Notitie / Memo

Aan: Gemeente Veldhoven
Van: Lucien De Baere
Datum: 14-2-2020
Kopie:
Ons kenmerk: BF8605TPNT2002141305
Classificatie: Projectgerelateerd

Onderwerp: Afweging variant inprikker slowlane

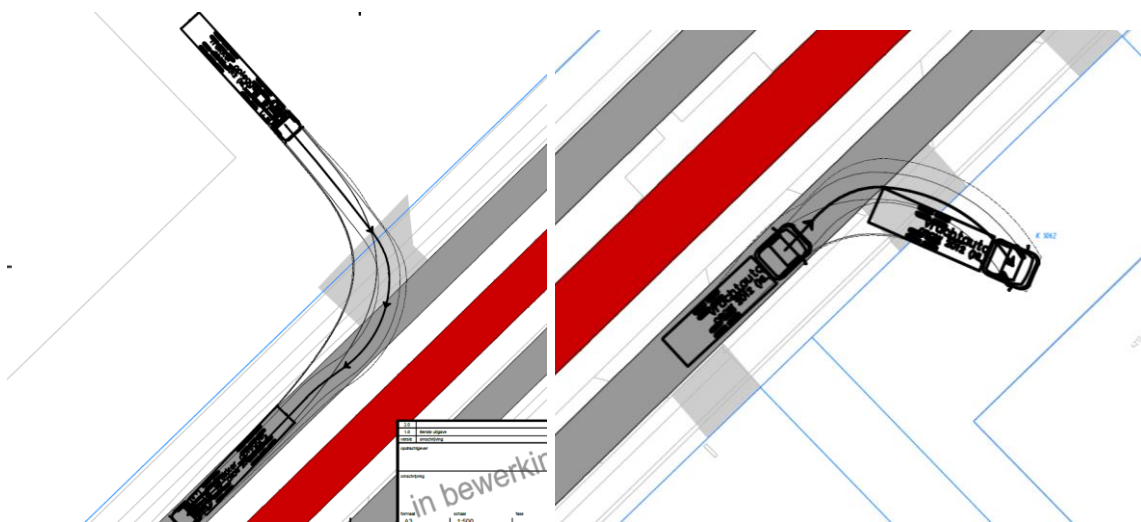
Deze variant heeft voor fietsers diverse voordelen, zoals het ontbreken van de vele uitritten in combinatie met het tweerichtingen fietspad. Echter zijn er ook diverse nadelen, voor zowel de fietsers als de bedrijven die langs de Run 4200 liggen.

- Fietsers moeten bij deze variant altijd de Run 4200 oversteken om op deze centrale fiets-as te komen. Dit kan bij de aansluiting Onze lieve Vrouwendijk door middel van de verkeerslichten geregeld worden. Aan de zijde van Eindhoven zal een oversteek gemaakt moeten worden, waarbij fietsers zonder verkeerslichten de rijbaan van de Run 4200 moet kruisen.

- Uitgangspunt bij het ontwerp van de inrikker was het handhaven van de bestaande kruising bij de Onze Lieve Vrouwendijk. Dit is niet te combineren met een centrale ligging van de fietsverbinding. Aanvullende maatregelen om de kruising aan te sluiten op de rijbanen zijn in dit ontwerp dan ook noodzakelijk.

- Om de bereikbaarheid van de bedrijven langs de Run 4200 te garanderen is het noodzakelijk om enkele doorsteken te maken die het mogelijk maken om te keren. Deze doorsteken zijn een risico voor de verkeersveiligheid. Indien deze doorsteken niet gemaakt worden nemen de omrijafstanden voor het autoverkeer toe.

- Doordat de rijbanen van de Run 4200 in de richting van de perceelsuitritten verschuift (minimale afstand bedraagt circa 2,5m) is de bereikbaarheid van de bedrijfsuitritten met vrachtverkeer niet gegarandeerd. Door de beperkte ruimte kan een vrachtwagen de bedrijfsuitritten niet bereiken. Dit kan alleen als de uitritten breed worden opgezet (veel breder dan normaal gebruikelijk).

- Door de grote hoeveelheid uitritten aan de zuidzijde ontstaat hierdoor nagenoeg één doorlopende uitrit wat de verkeersveiligheid en de duidelijkheid niet ten goede komt. De toetsing aan de zuidzijde heeft plaatsgevonden met een reguliere vrachtwagen (bakwagen).

- Indien bedrijven bereikbaar dienen te zijn met een trekker-oplegger combinatie wordt de situatie nog ongunstiger. Aan de noordzijde zitten weliswaar minder uitritten, hiervan is echter bekend dat deze bereikbaar dienen te zijn met een trekker oplegger combinatie. Ook hier is deze beweging alleen mogelijk als er brede uitritten worden aangelegd, of vrachtwagens kunnen uitwijken in de tussenberm.

Gezien de impact op de ruimte en de aanvullende maatregelen die getroffen moeten worden, is het advies deze variant niet verder uit te werken.
